## Beschreibung der Änderung in Unterlage 8.2a

### 8.2a UVP Fledermäuse Bestand, Bewertung, Auswirkungen – Karte 1a

Radschnellverbindung Mannheim-Weinheim;  
 Teilabschnitt von Feudenheimer Straße bis Völklinger Straße  
 einschließlich Anbindungsweg Vogelstang und Wallstadt

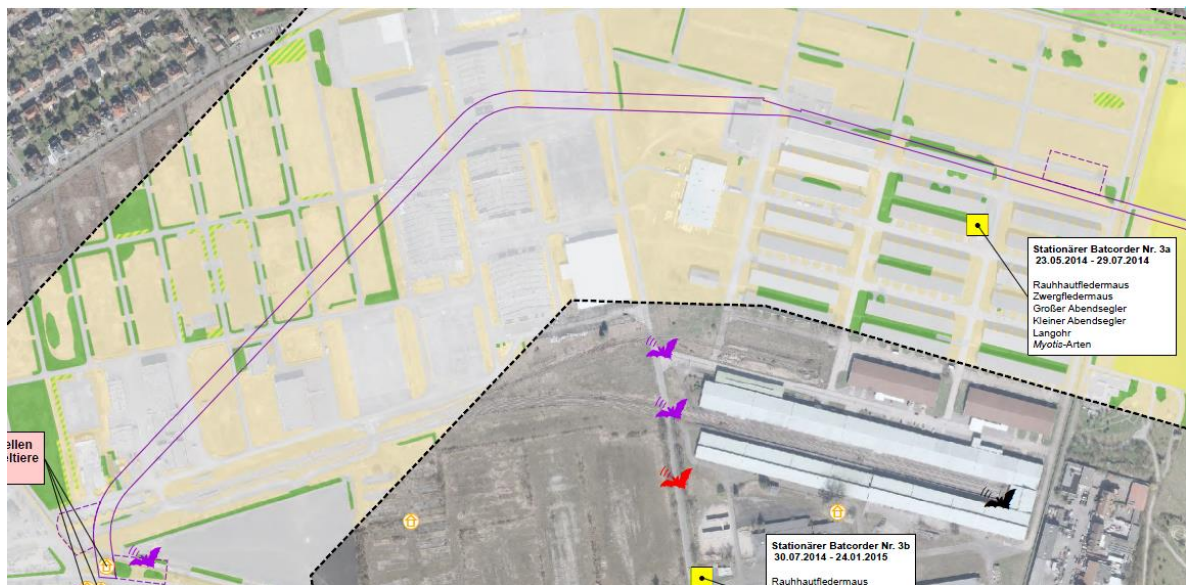
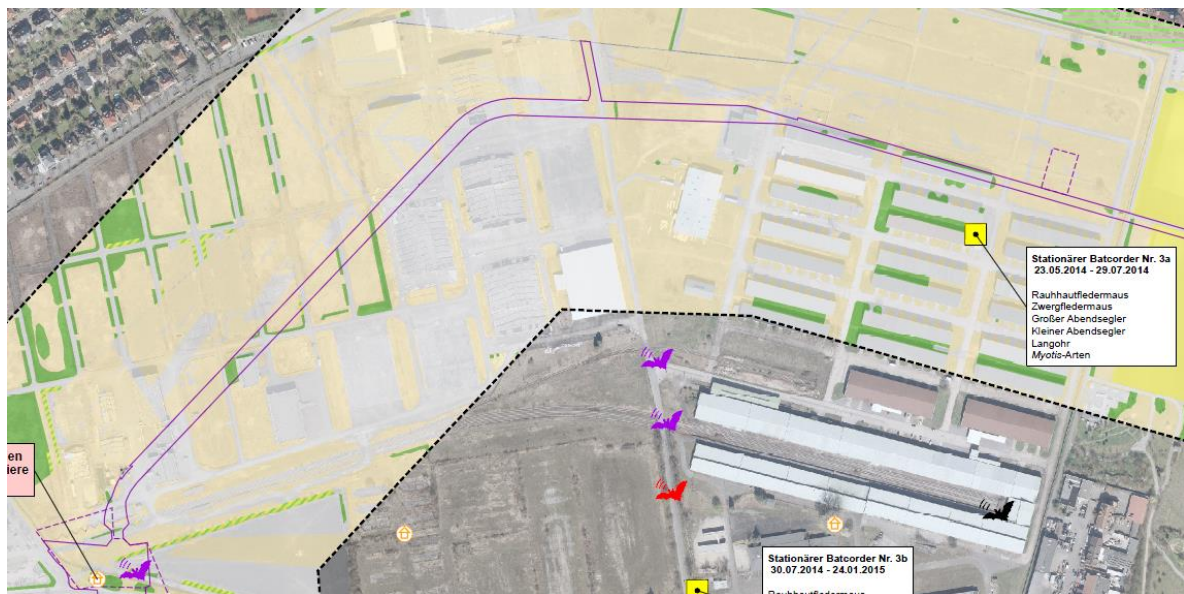
- Änderung der Vorhabenbestandteile (dauerhafte und temporäre Flächeninanspruchnahme) aufgrund des neuen Trassenverlaufs in der Feudenheimer Au, der Anpassung der Trassenführung im Bereich der Kleingärten in der Feudenheimer Au sowie der Unterführung unter der Straße „Am Aubuckel“
- Entsprechend der Änderung der Vorhabenbestandteile in o.g. Bereichen ebenfalls Anpassung des Untersuchungsgebietes
- Änderung der Lebensraumbewertung im Bereich der Spinelli Barracks aufgrund der Änderung des planungsrechtlichen Bestands (erteilte Baugenehmigungen für die Parkschale Käfertal sowie die Sofortmaßnahme Wildbienen im Bereich des Gedeckten Gangs) Erläuterungen hierzu befinden sich in Unterlage 8.1a Bericht zur Umweltverträglichkeitsprüfung (UVP-Bericht) mit integriertem Landschaftspflegerischen Begleitplan (LBP)

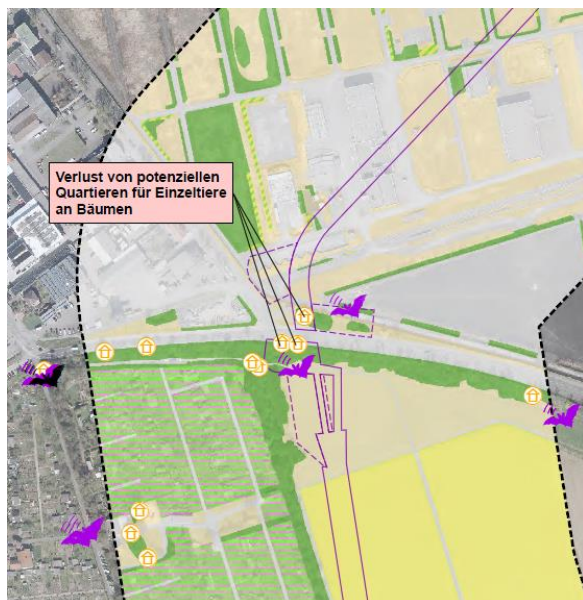
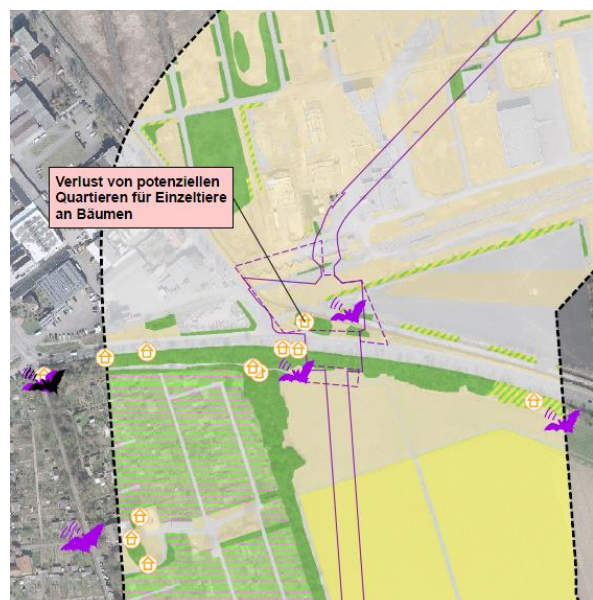
- Änderung der Auswirkungen im Bereich der Unterführung unter der Straße „Am Aubuckel“
